Název Stavby dle SoD: II/277 Mohelnice/Podhora – zajištění nestabilní skalní stěny Název stavebního objektu/provozního souboru (SO/PS): SO 01 - Zajištění nestabilní skalní stěny	Číslo SO/PS / / pořadí Změny SO/PS:  SO 01/002	Číslo ZBV:  2
--	---	---------------------

## Změnový list

Předmět Změny: Navýšení množství odtěžených nestabilních částí skalního masivu

Model: sanace Mohelnice  
 22-Mar-23 10:16:55

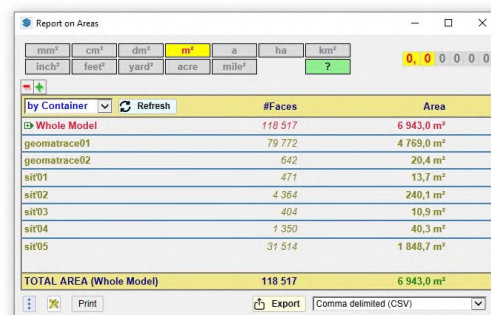
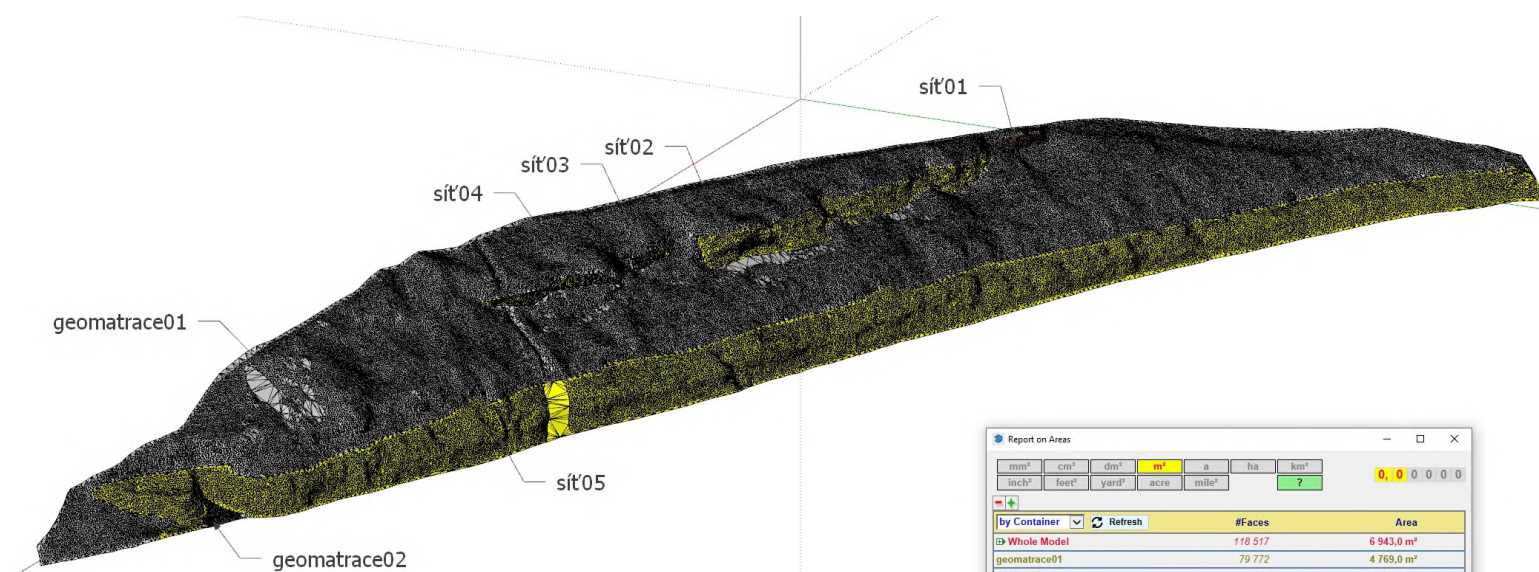
Množství vychází z geodetického zaměření skutečně provedeného množství na základě 3D skenu ze dne 22.3.2023 [viz Příloha č. 10]. Dále vychází z doložených vážních lístků za období 01 / 2023 a 03 / 2023 [viz Příloha č. 11 a 12].
